保安規定変更認可申請と使用変更許可の対比表（北地区・使用施設）

別図 燃料研究棟平面図（1、2階）

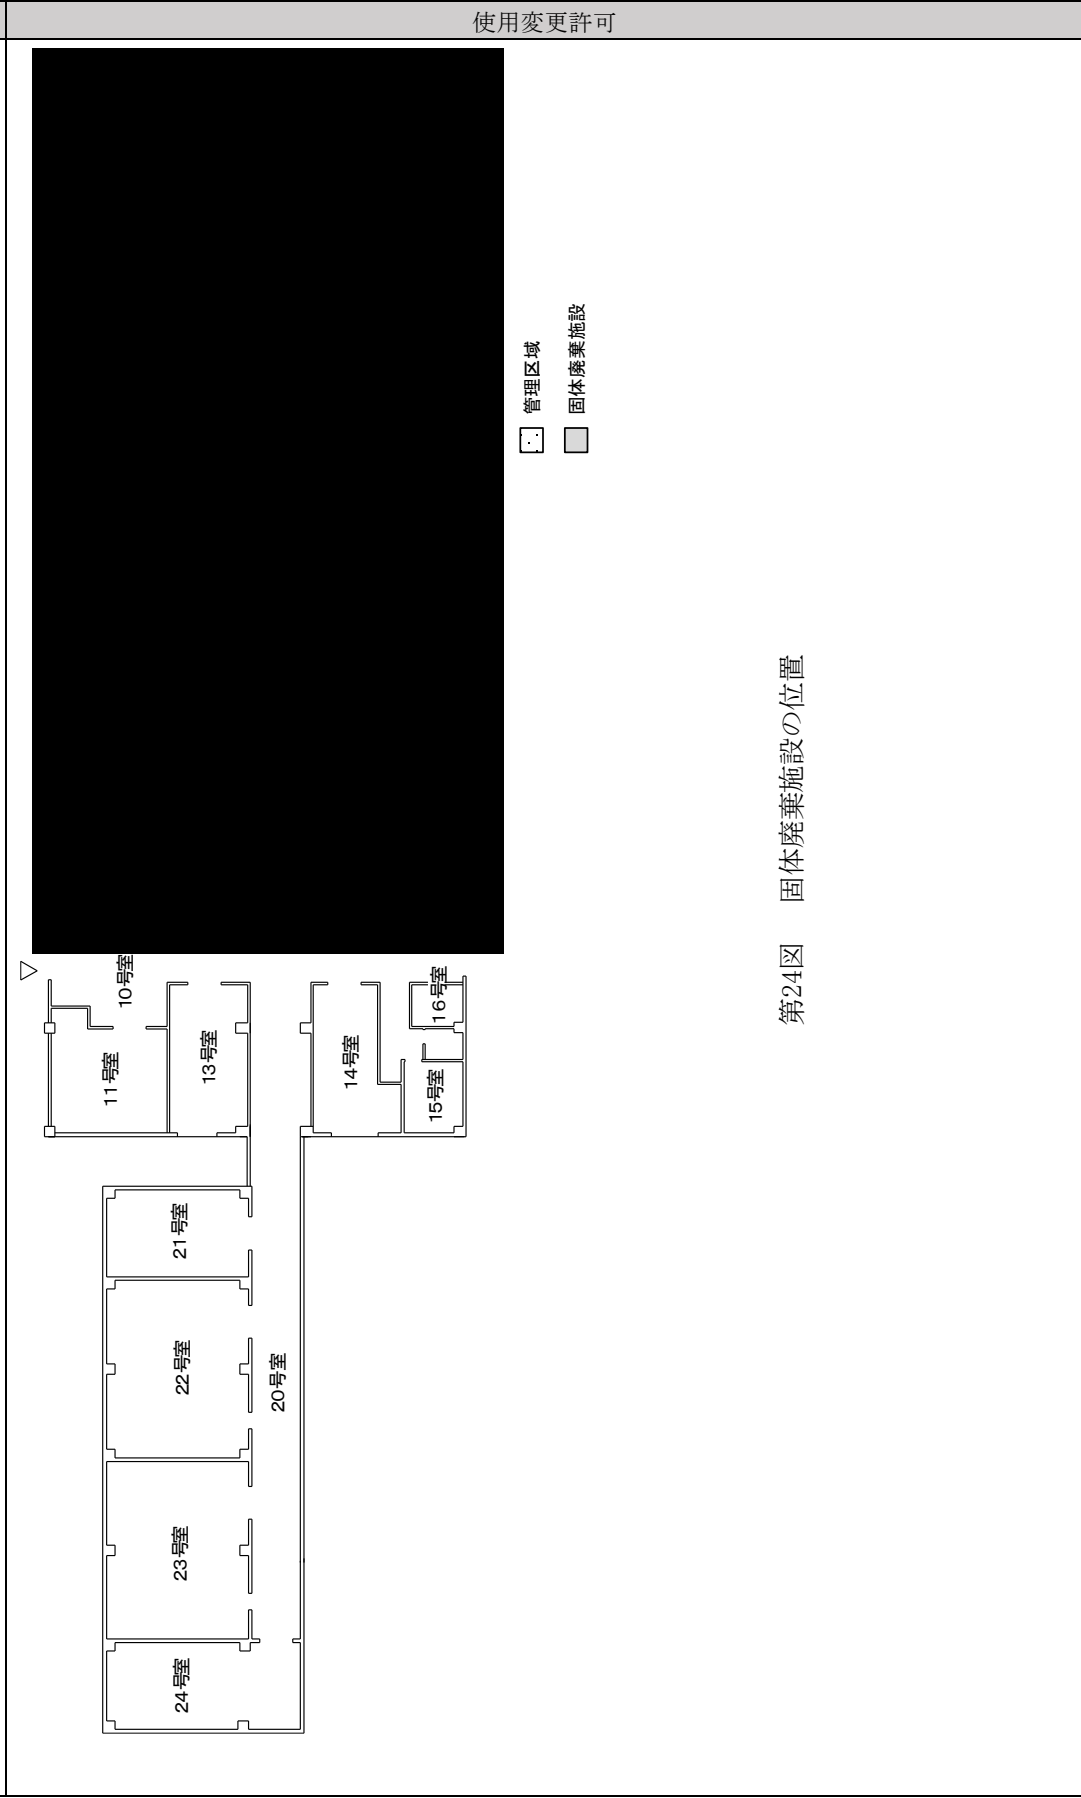
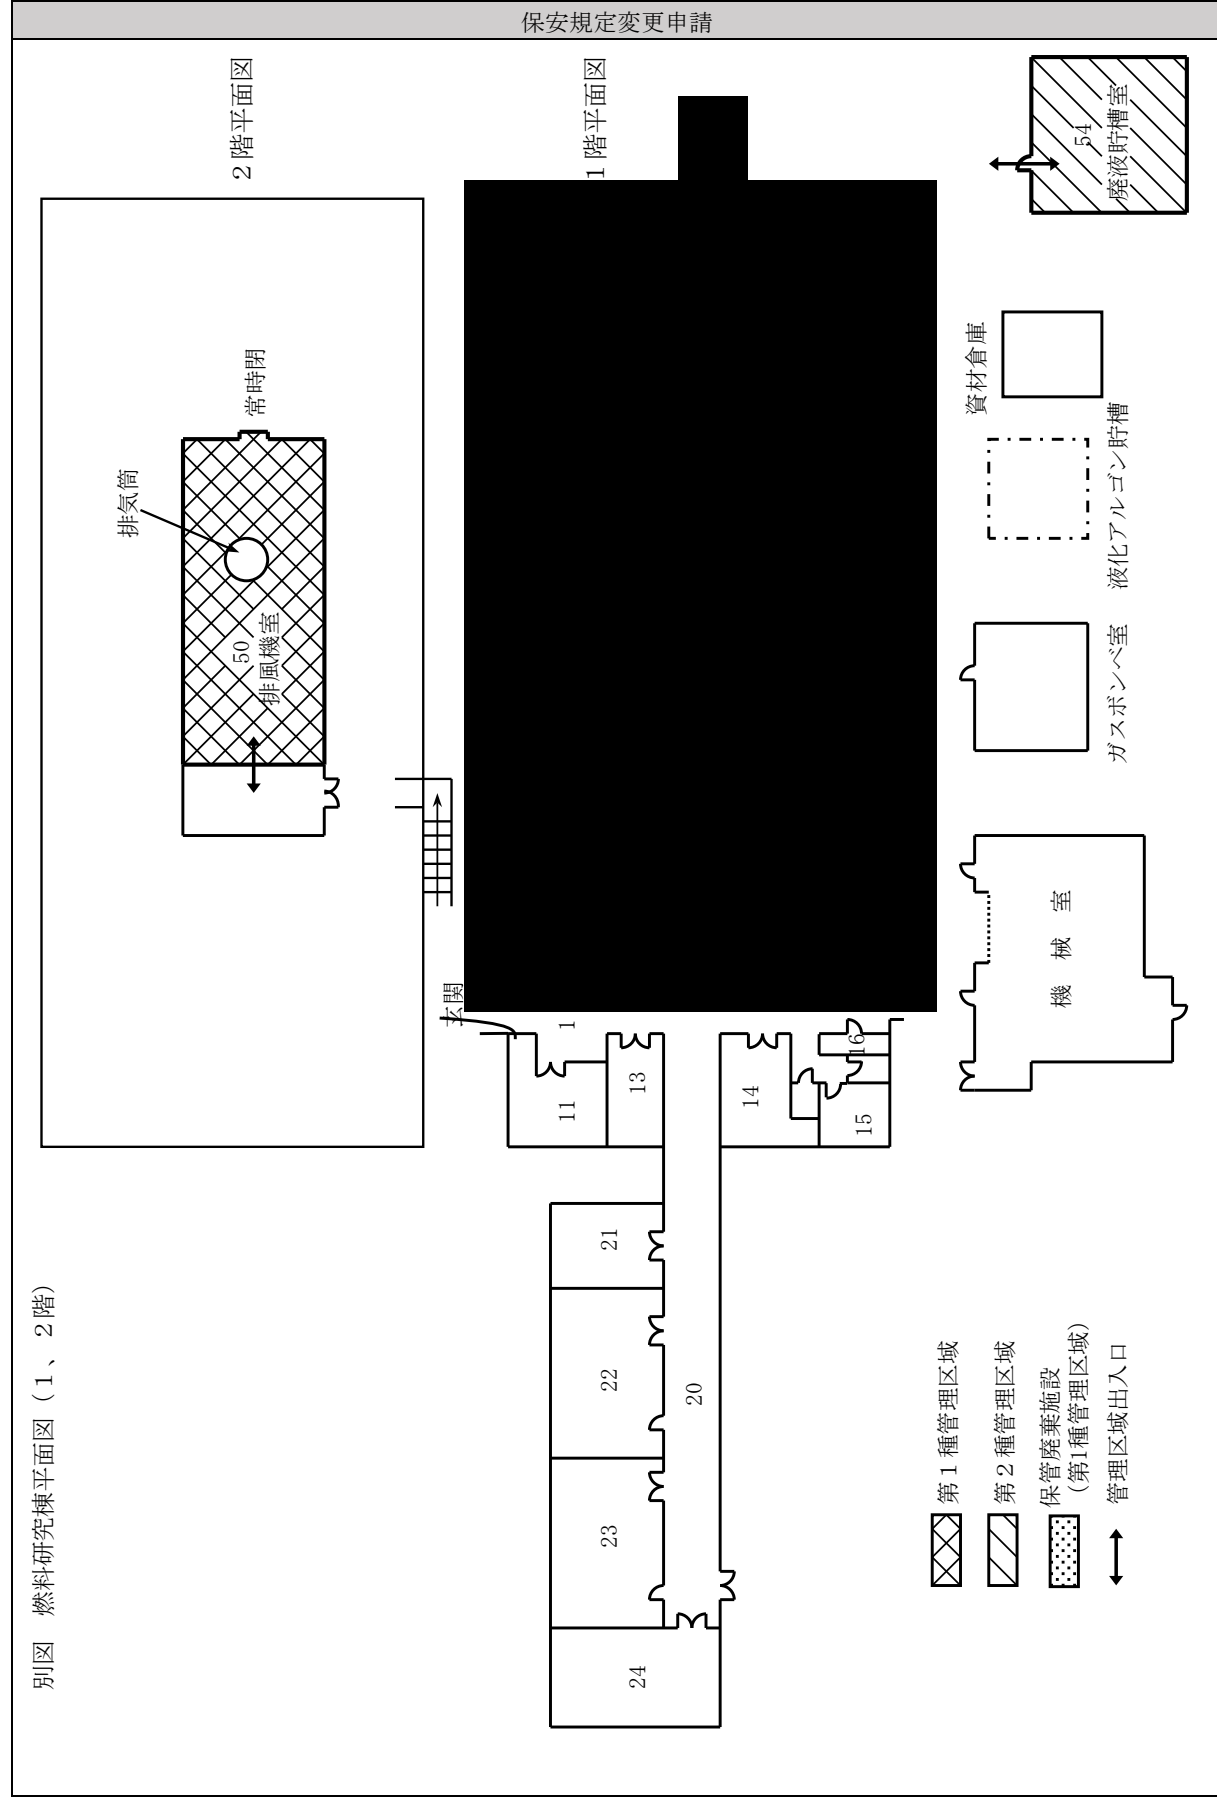
- 使用変更許可申請書に基づき、保管廃棄施設の追加に対応する別図の変更であり、許可書との齟齬はない。
